川内原子力発電所 審査資料	
資料番号	SSs-3-2
提出年月日	2023年11月7日

川内原子力発電所 1号炉及び2号炉
設置許可基準規則等への適合性について
(原子力事業者の技術的能力)

別紙 川内原子力発電所 1 号炉及び 2 号炉 発電用原子炉設置変更許可申請書 添付書類五
比較表

第5.1図 原子力関係組織

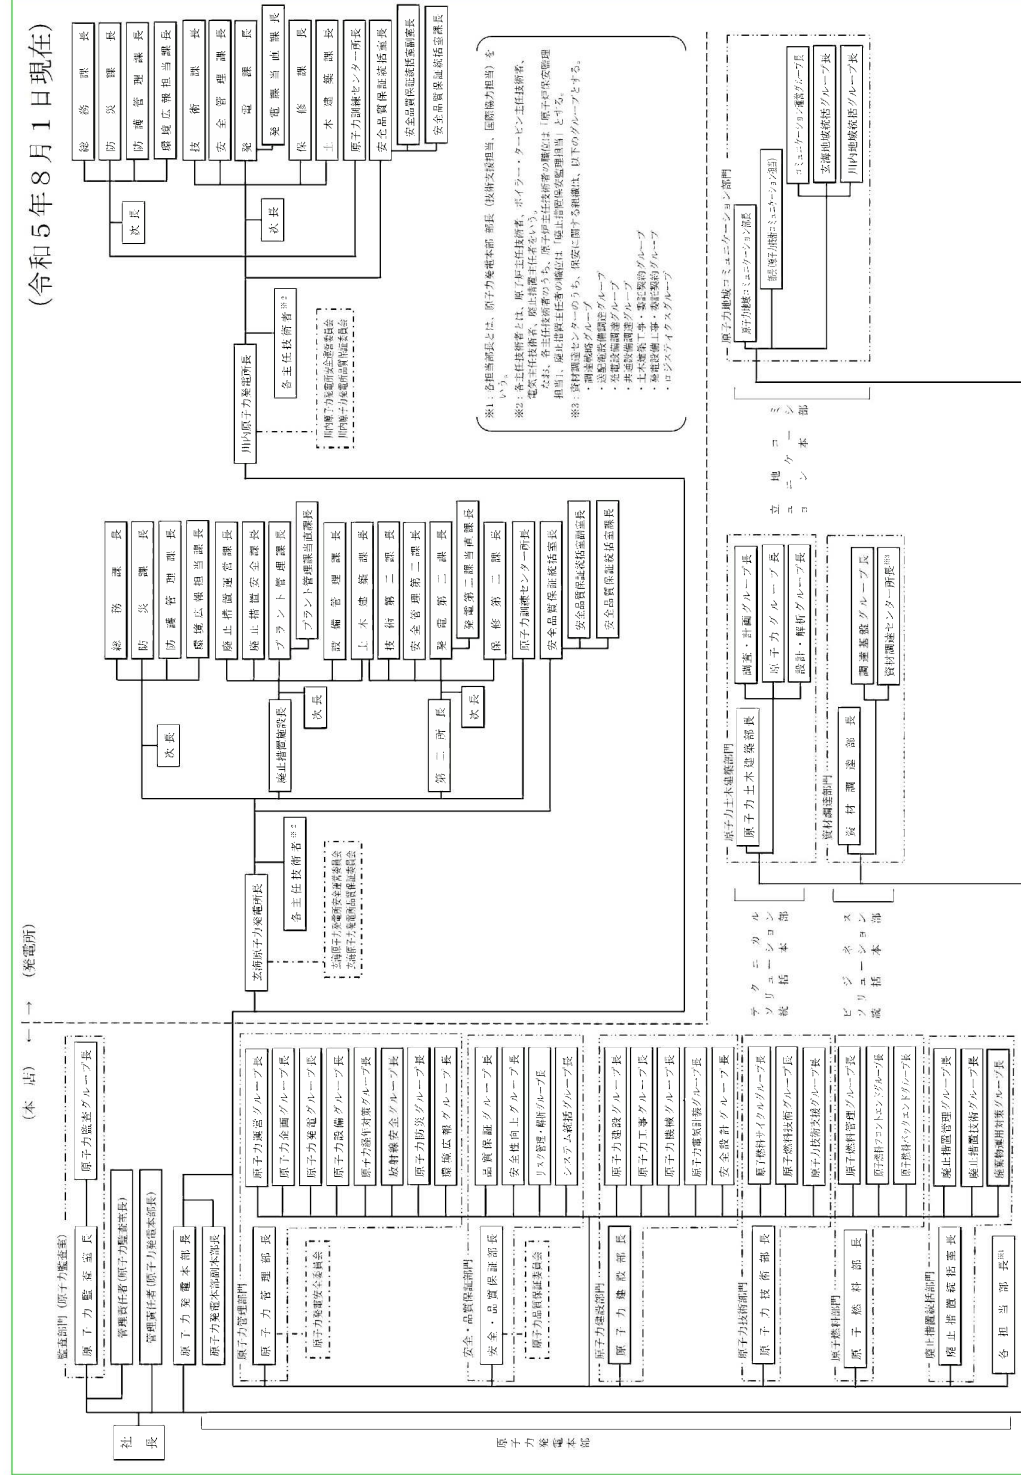
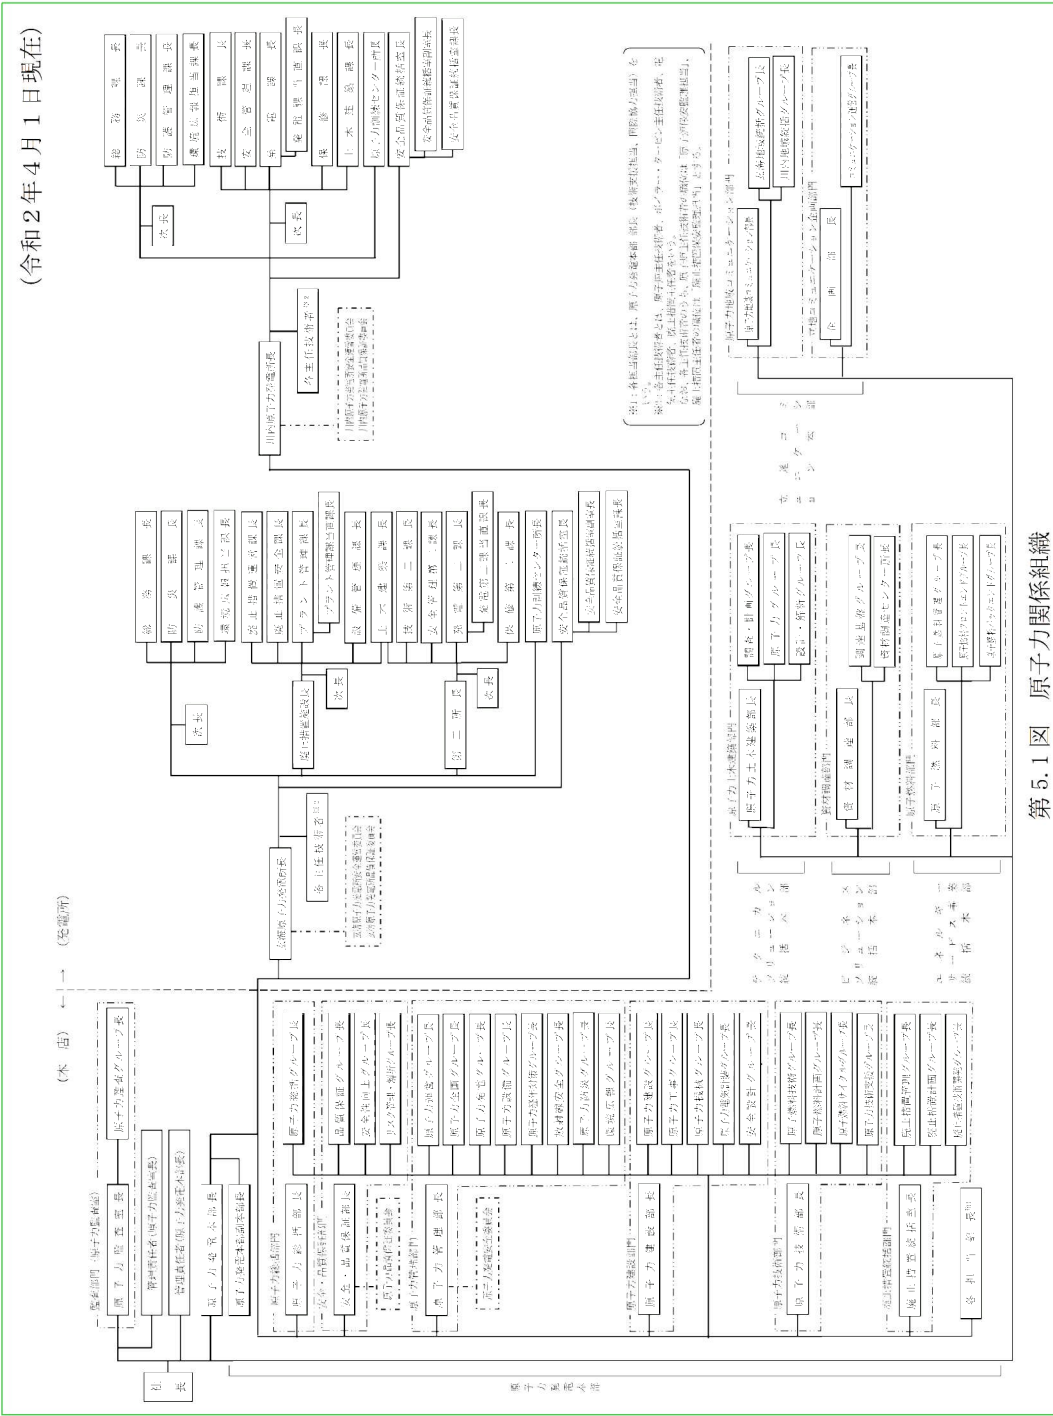
・申請日時点における関係組織図を反映。
